大飯発電所3、4号機の 原子炉設置変更許可申請の補正書について

平成28年5月18日

関西電力株式会社

補正書の概要(地震・津波)

【津波防護施設の概要】

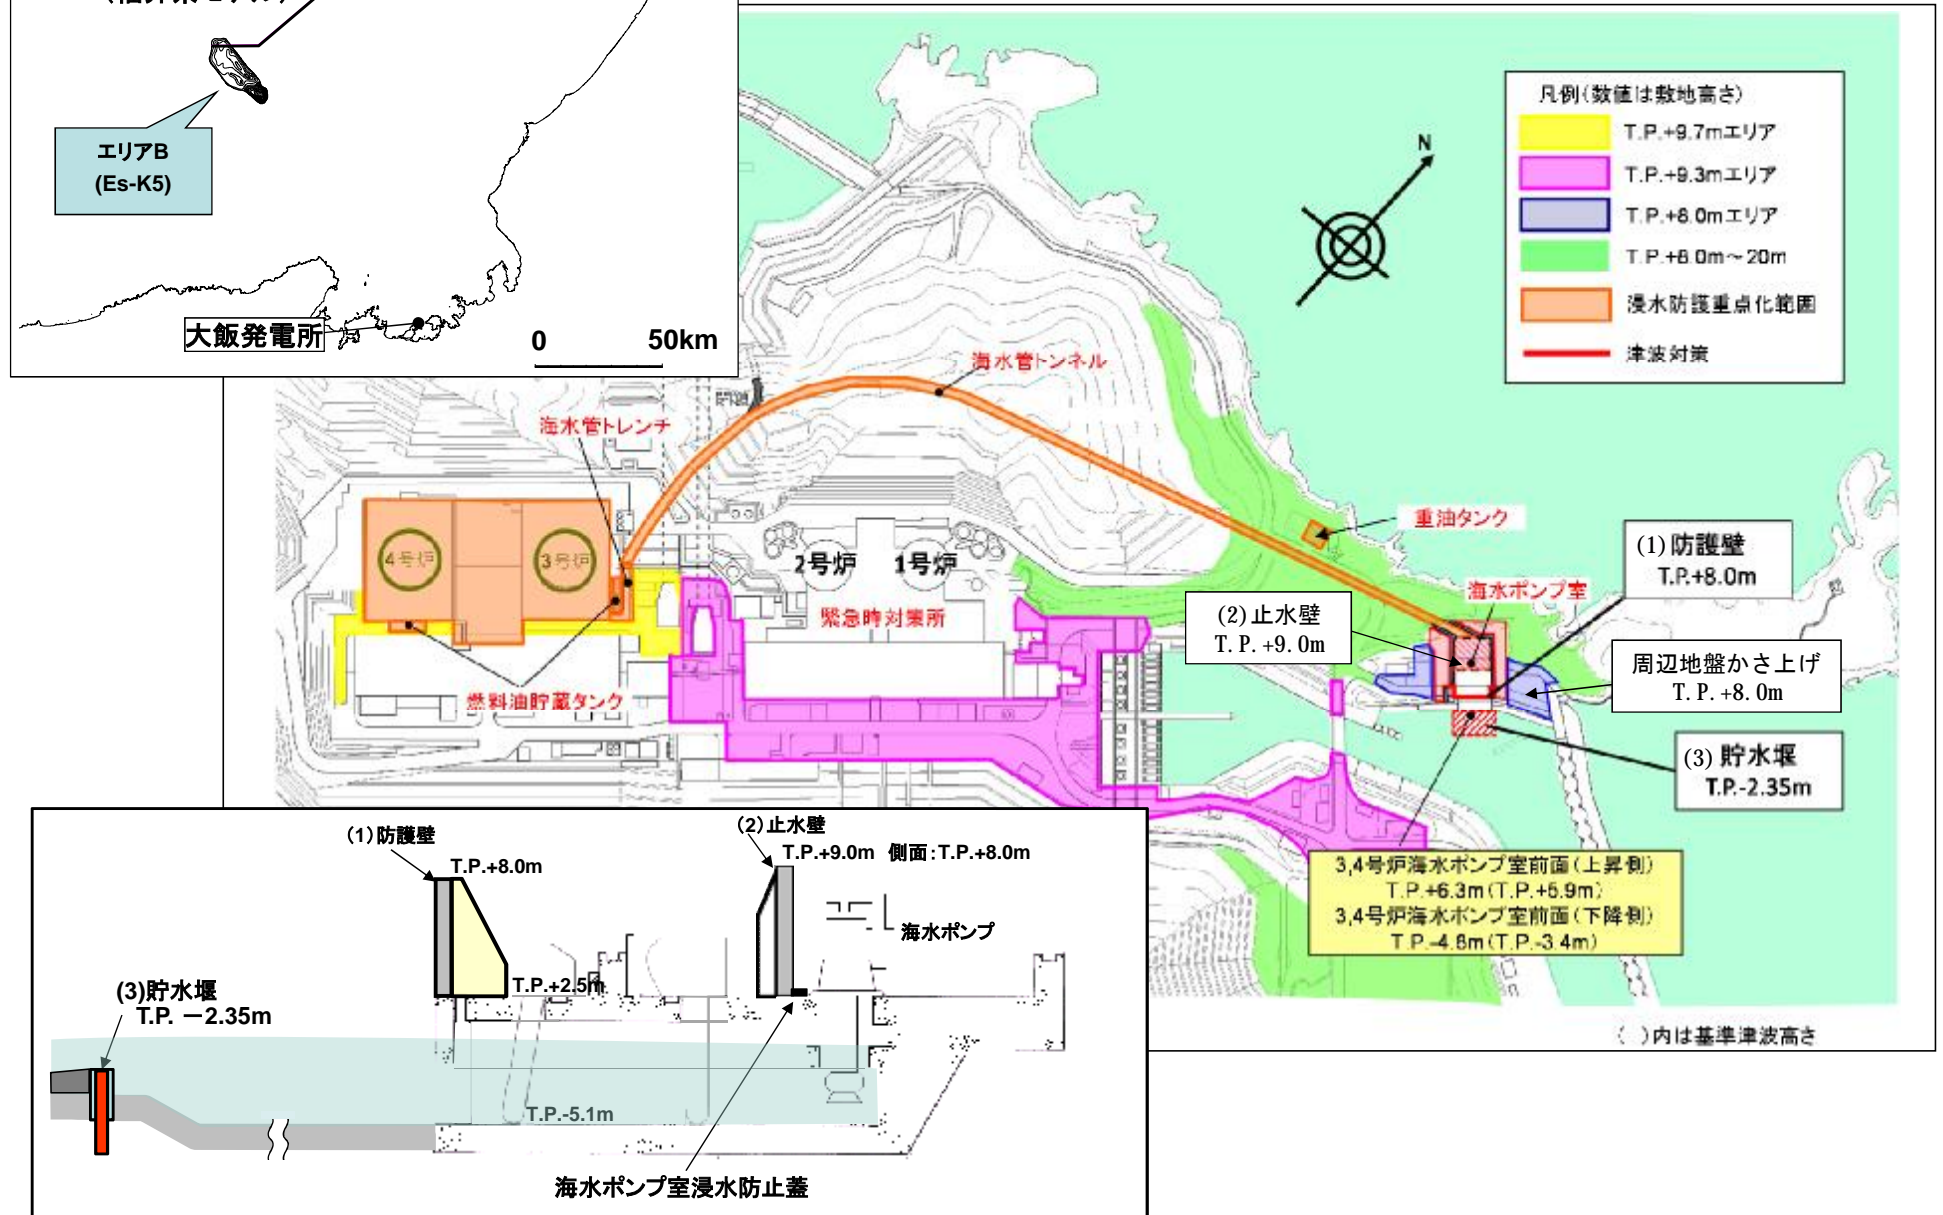
基準		平成25年7月8日	平成28年5月18日
設計基準	地震	<p>○原子炉施設設置位置付近の破砕帯のうち、最も延長が長いF-6破砕帯を代表として検討し、少なくとも後期更新世以降(約12~13万年前以降)、活動していないと評価。</p> <p>○FO-A~FO-B断層の2連動を基本ケースとして、基準地震動S_s(最大加速度700ガル)を策定。</p>	<p>○F-6破砕帯をはじめ、原子炉施設設置位置付近の破砕帯に関する審議内容の反映(追加調査内容や評価方法に関する記載の充実)。</p> <p>○敷地内台場浜に関する追加調査内容を反映。  3</p> <p>○FO-A~FO-B断層と熊川断層の3連動を基本ケースとし、観測データをもとに新たに策定した地盤モデルを用い、断層上端深さを3km(4km→3km)として地震動評価を行い、応答スペクトルによる基準地震動S_{s-1}、断層モデルによる基準地震動S_{s-2}~S_{s-17}(最大加速度856ガル)を策定。  4</p> <p>○震源を特定せず策定する地震動として、鳥取県西部地震および北海道留萌支庁南部地震を考慮し、基準地震動S_{s-18}~S_{s-19}を追加策定。  4</p>
	津波	<p>○基準津波を、以下の通り設定</p> <p><水位上昇側>3,4号炉海水ポンプ室前面:T.P.+2.54m (大陸棚外縁~B~野坂断層による津波を選定)</p> <p><水位下降側>3,4号炉海水ポンプ室前面:T.P.-1.84m (和布一干飯崎沖~甲楽城断層による津波とFO-A~FO-B断層による津波と陸上の地すべりによる津波の重ねあわせによる津波を選定)</p> <p>これらの基準津波による入力津波高さに対しても原子炉施設の安全性が影響を受ける恐れがないことを確認。</p> <p>○福井県が想定している若狭海丘列付近断層についても影響を確認。</p>	<p>○基準津波を、以下の通り設定</p> <p><水位上昇側> 3,4号炉海水ポンプ室前面:T.P.+6.3m (基準津波高さ:T.P.+5.9m)</p> <p><水位下降側> 3,4号炉海水ポンプ室前面:T.P.-4.8m (基準津波高さ:T.P.-3.4m)</p> <p>(水位上昇側・下降側ともに、若狭海丘列付近断層と隠岐トラフの海底地すべり(エリアB)との組み合わせによる津波選定)</p> <p>これらの基準津波、基準津波の選定過程で検討された津波水位に潮位のばらつきを考慮した入力津波高さに対して原子炉施設の安全性が損なわれるおそれがないことを確認。</p> <p>○3,4号炉海水ポンプ室及びその周辺にT.P.+8.0mの防護壁を設置し、敷地への津波の浸水を防止。また、3,4号炉海水ポンプの引き津波対策として、天端高さT.P.-2.35mの貯水堰を設置。  5</p> <p>○基準津波による砂移動評価を実施し、海水ポンプの取水性に影響の無いことを確認。</p>

【竜巻対策(飛来物防護対策)】

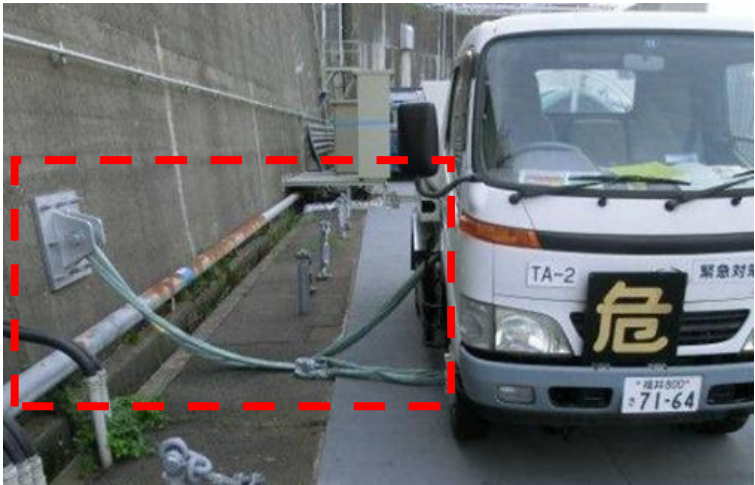
基準		平成25年7月8日	平成28年5月18日
設計基準	竜巻	<ul style="list-style-type: none"> ○設計竜巻の最大風速の設定(69m/s)。 ○最大風速(69 m/s)から設定した設計竜巻荷重に対して安全性を確認。 	<ul style="list-style-type: none"> ○設計竜巻の最大風速の設定(92m/s)。 ○設計竜巻の最大風速(92m/s)を安全側に切り上げた最大風速(100m/s)から設定した設計竜巻荷重に対して安全性を確認。 ○安全上重要な屋外設備を防護する設備を設置。 (飛来物の防護対策) ○屋外資機材の固縛(飛散防止)。 <div style="text-align: right;">⇒ 7</div>
	火山	<ul style="list-style-type: none"> ○最大想定火山灰厚さの設定(20cm)、安全性を確認。 	<ul style="list-style-type: none"> ○最大想定火山灰厚さの設定(10cm)、安全性を確認。
	外部火災	<ul style="list-style-type: none"> ○森林火災等外部火災の影響軽減対策を実施し、必要とされる原子炉施設と樹木との離隔距離を確保。 	<ul style="list-style-type: none"> ○森林火災等外部火災の影響軽減対策を実施し、防火帯外縁からの外部火災による熱影響に対して安全性を確保。 ○発電所の主要施設全体を囲む防火帯(幅18m)の設置。 <div style="text-align: right;">⇒ 7</div>
	内部火災	<ul style="list-style-type: none"> ○火災の影響軽減の各防護対策を実施。 <ul style="list-style-type: none"> ・ケーブル等に不燃性または難燃性材料を使用。 ・異なる種類の火災検知器を設置。 ・ハロン消火設備を設置。 	<ul style="list-style-type: none"> ○防護対策の設置方針を具体的に記載。 ○火災の影響軽減の各防護対策を追加実施。 <ul style="list-style-type: none"> ・ポンプ等の耐火シートによる系統分離。 ・異なる種類の火災検知器を追加設置。 ・ハロン消火設備に加え、スプリンクラー等を追加設置。 <div style="text-align: right;">⇒ 8</div>

ネットで飛来物の衝突時の衝撃を吸収

鋼板及び防護壁
で貫通を阻止

補正書の概要(重大事故等対策)

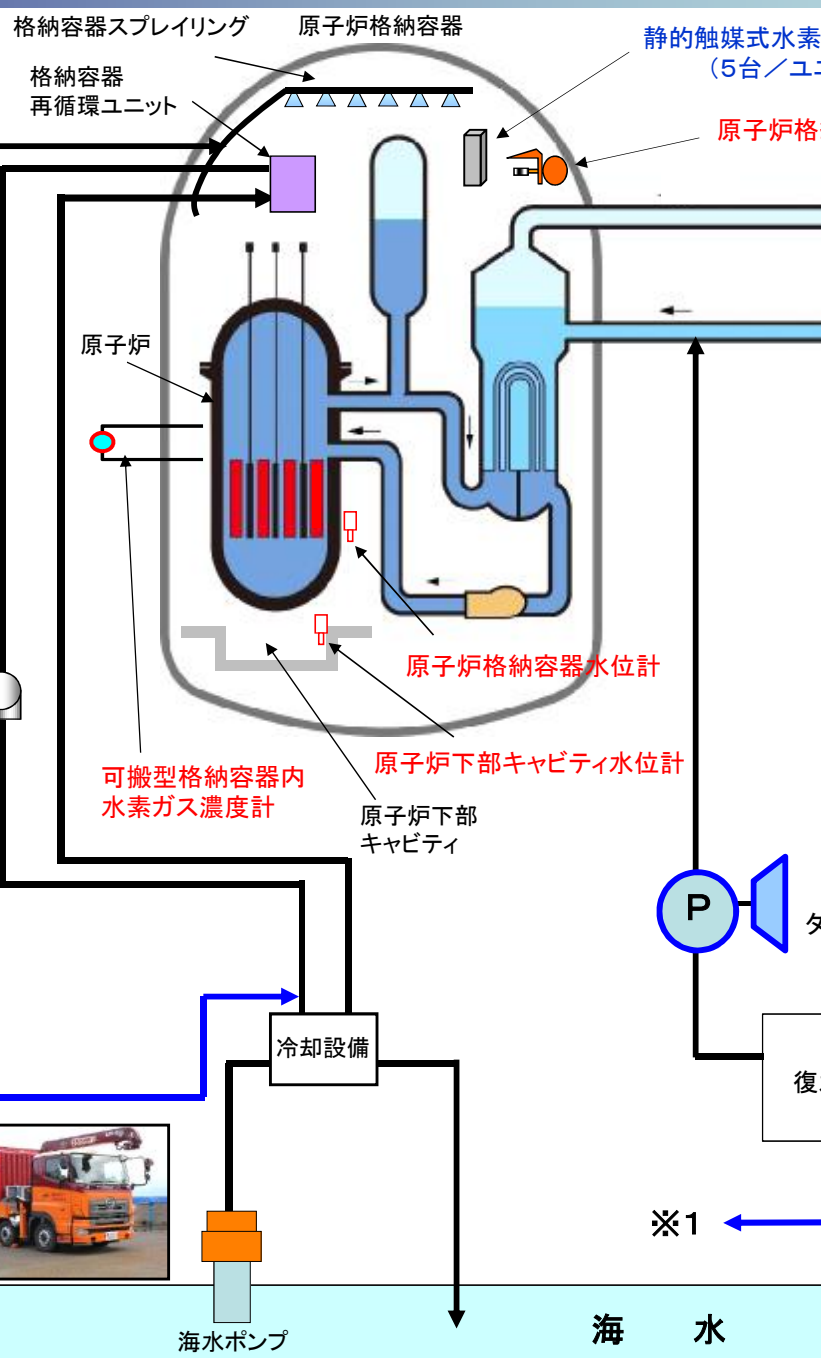
基準		平成25年7月8日	平成28年5月18日
重大事故等対策	敷地外への放射性物質の放出抑制対策	<p>○敷地外への放射性物質の拡散を抑制するため、損傷箇所へ放水できる設備として放水砲を配備し、更に汚染水が海洋へ拡散することを抑制する設備としてシルトフェンス(垂下型汚濁水拡散防止膜)を配備。</p>	<p>○同左</p> <p>○放水砲専用の大容量ポンプを配備。 ⇒ 13 (2台/2ユニット)</p> <p>○放水砲を追加配備(2台→3台/2ユニット) ⇒ 13</p>

— 既設設備
 (青字) 新規制基準対応等で新たに配備
 ※赤字記載箇所については、補正書に追記

大容量ポンプ
(2台/2ユニット)
(予備1台)
